**Bauleitplanung der Gemeinde Niedernhausen, Ortsteil Niedernhausen  
Vorhabenbezogener Bebauungsplan Nr. 1/2020 „Im Autal“ – 5. Änderung  
Frühzeitige Beteiligung gemäß § 4 Abs. 1 BauGB  
Ihr Schreiben vom 16.12.2021**

**Vorhabenbezogener Bebauungsplan Nr. 1 / 2020 „Im Autal“ – 5. Änderung  
Frühzeitige Beteiligung gem. § 4 (1) BauGB**

**Bauleitplanung der Stadt Niedernhausen – Bebauungsplan Nr. 1 / 2020 "Im Autal"**  
**frühzeitige Beteiligung der Behörden und sonstiger Träger öffentlicher Belange gemäß**  
**§ 4 (1) BauGB zur 5. Änderung des Bebauungsplans**  
**Ihr Schreiben vom 16.12.2021**

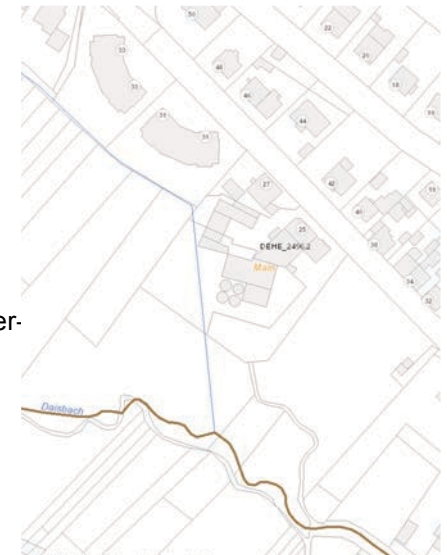
Für den im Bebauungsplan angesprochenen Mühlgraben wurde größtenteils keine eigenständige Gewässerparzelle ausgewiesen. Dennoch ist er als eingetragenes Gewässer im Wasserrahmenrichtlinie-Viewer (WRRL-Viewer) dargestellt.

Der Aussage, dass es sich hier also nicht um ein Fließgewässer handelt, kann demnach nicht gefolgt werden. Bei ständig oder zeitweilig in Betten fließenden oder stehenden oder aus Quellen wild abfließenden Wasser handelt es sich gemäß § 3 Nr. 1 Wasserhaushaltsgesetz (WHG) um oberirdische Gewässer. Gemäß § 23 Abs. 1 Hessisches Wassergesetz (HWG) beträgt der Gewässerrandstreifen im Außenbereich 10 Meter und im Innenbereich im Sinne der §§ 30 und 34 des Baugesetzbuches 5 Meter. Im Bebauungsplan ist daher der Gewässerrandstreifen darzustellen und die relevanten Verbote gemäß § 38 Abs. 4 Satz 2 WHG sowie § 23 Abs. 2 HWG in den textlichen Festsetzungen mitaufzunehmen.

**Die Hinweise und Anregungen zum Mühlgraben werden berücksichtigt, indem das Gewässer und die zugehörigen Gewässerrandstreifen in den Bebauungsplan nachrichtlich übernommen und der gesamte Bereich gem. § 9 Abs. 1 Nr. 25b BauGB festgesetzt werden.**

Da die nebenstehende Darstellung nicht der Situation vor Ort entspricht und in der Katasterkarte kein Flurstück für das Gewässer verzeichnet ist, wird, zur Verortung des Mühlgrabens in der Planzeichnung, die im Jahr 2020 erfolgte Vermessung zugrunde gelegt. Durch die Bebauungsplanänderung wird kein neues Baugebiet ausgewiesen (s. rechtskräftiger Bebauungsplan), daher muss der Gewässerbereich nicht aus dem Baugebiet herausgenommen werden. Die Festsetzung einer Fläche mit Bindungen für Bepflanzungen und für die Erhaltung von sonstigen Bepflanzungen und Gewässern gem. § 9 Abs. 1 Nr. 25 b BauGB sichert den Bereich umfassend.
